O19010011733

Český Krumlov, most Staré Dobrkovice, ev. číslo: CK - 008 (stavební řízení)

Investor: Město Český Krumlov, Náměstí Svornosti čp. 1, 381 18 Český Krumlov

Přílohy: situace

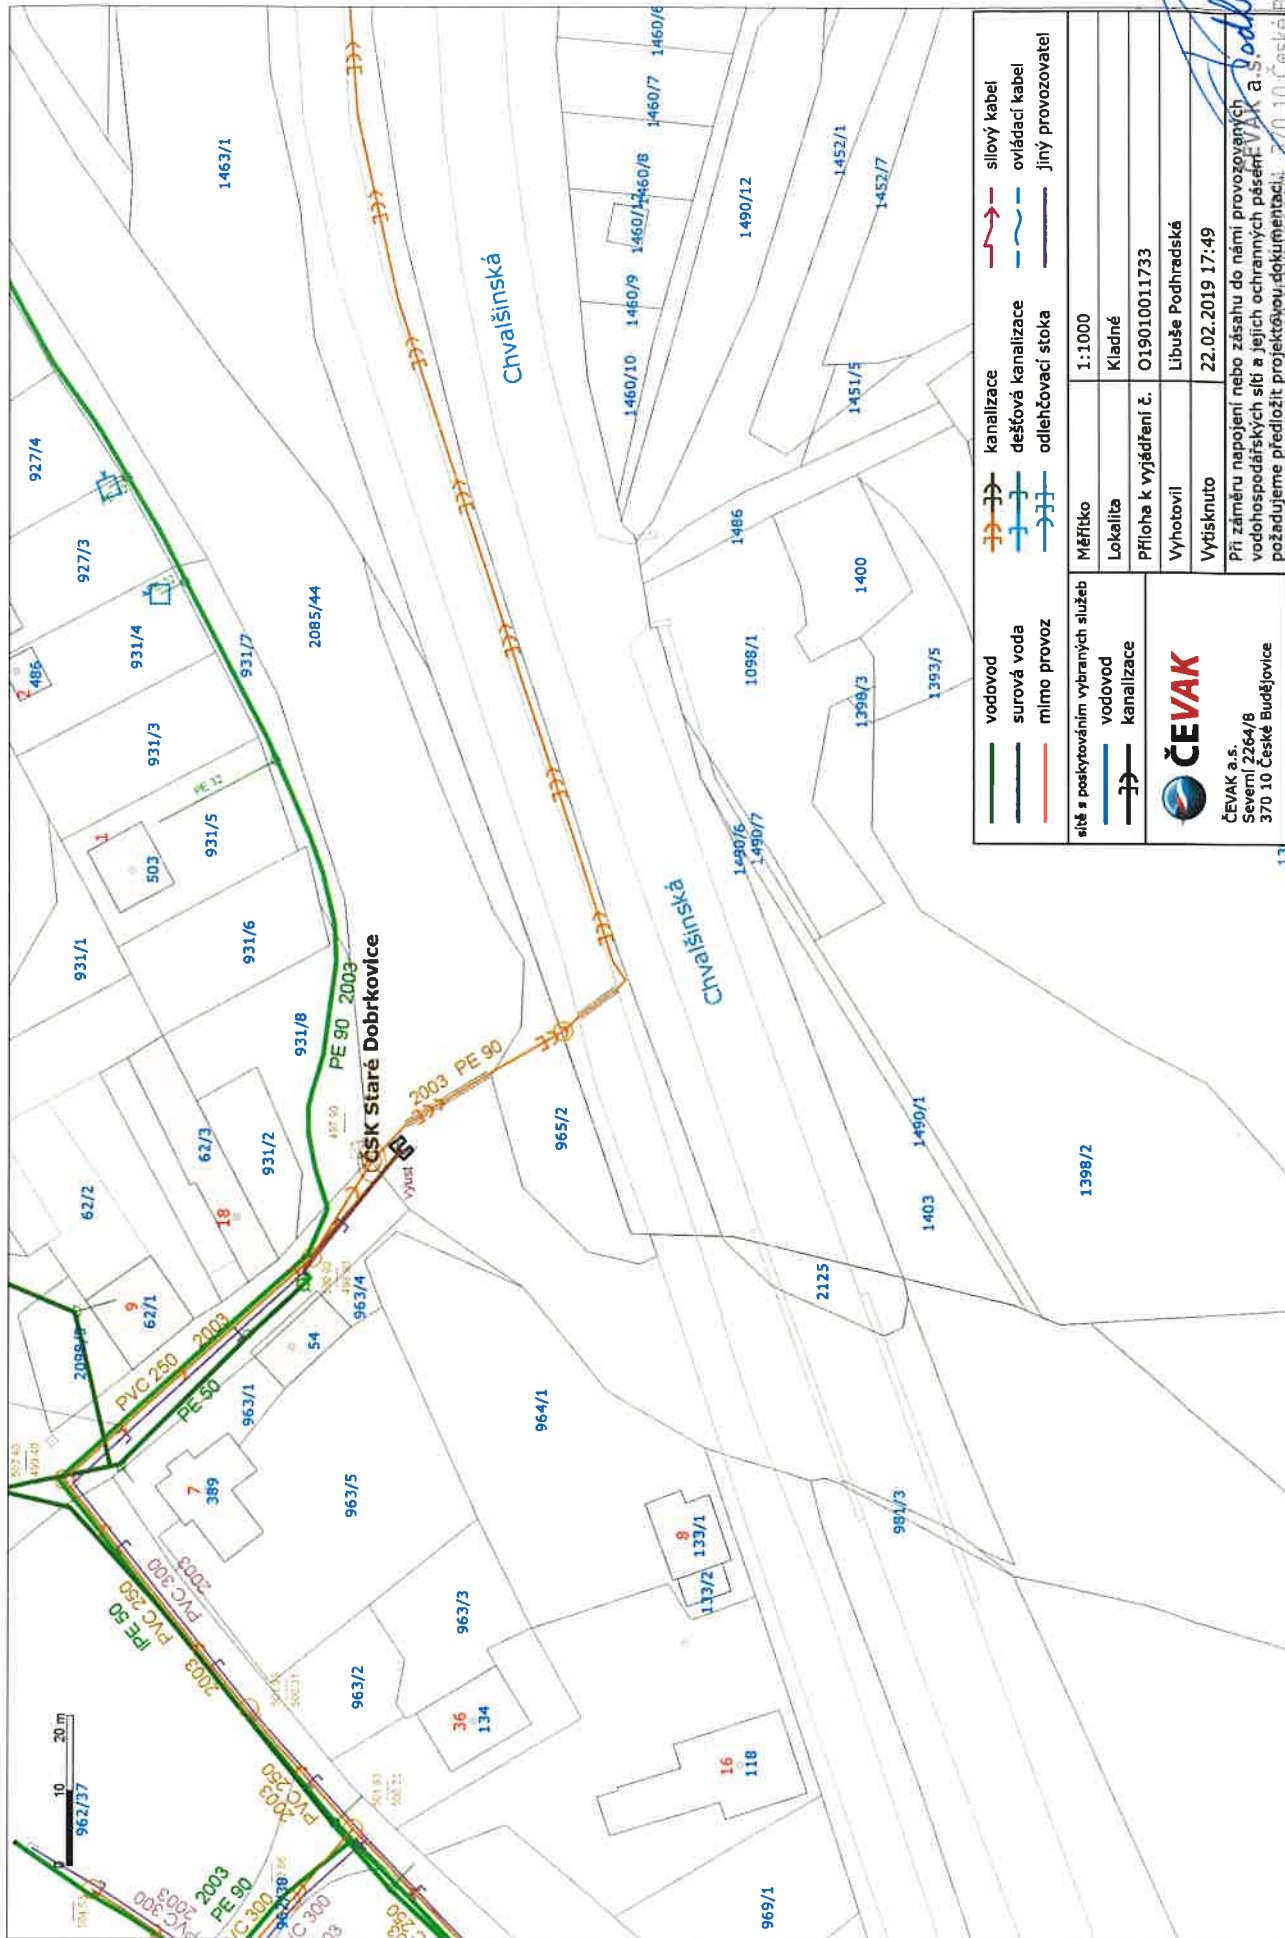
- Před zahájením zemních prací bude na místě provedeno vytyčení sítí, provozovaných společností ČEVAK, a.s. Vytyčení vodohospodářských sítí pro veřejnou potřebu provede společnost ČEVAK, a.s. – pan Kodada Cestmír, telefonní číslo: 606 913 111, e-mailová adresa: cestmir.kodada@cevak.cz (vytyčení je potřeba objednat nejméně deset dní předem).

- Ochranné pásmo u vodohospodářských sítí do průměru 500 mm je 1,5 m. Tam, kde není možné dodržet ochranné pásmo, požadujeme dodržet minimální boční odstup 0,6m od líce potrubí a řešit zvýšenou ochranu navrženého vedení uložením do chráničky. Pokud v průběhu stavby dojde k zásahu do výše uvedených pásem, je třeba předložit podrobné řešení k odsouhlasení společnosti ČEVAK, a.s. – provoznímu středisku Český Krumlov.

- Pro prostorové uspořádání sítí technického vybavení je nutné respektovat normu ČSN 73 6005.
- V případě umístění sloupů, nebo pilířků, do ochranného pásma vodohospodářských sítí, je nutné také navrhované řešení předložit k odsouhlasení.

- V případech, kde dojde k zásahu do ochranných pásem, musí být před dokončením akce vydán písemný souhlas se záhozem. Písemný zápis provede společnost ČEVAK, a.s. – provozní středisko Český Krumlov, Ing. Bicek Jiří, telefonní číslo: 606 913 108, e-mailová adresa: jiri.bicek@cevak.cz.
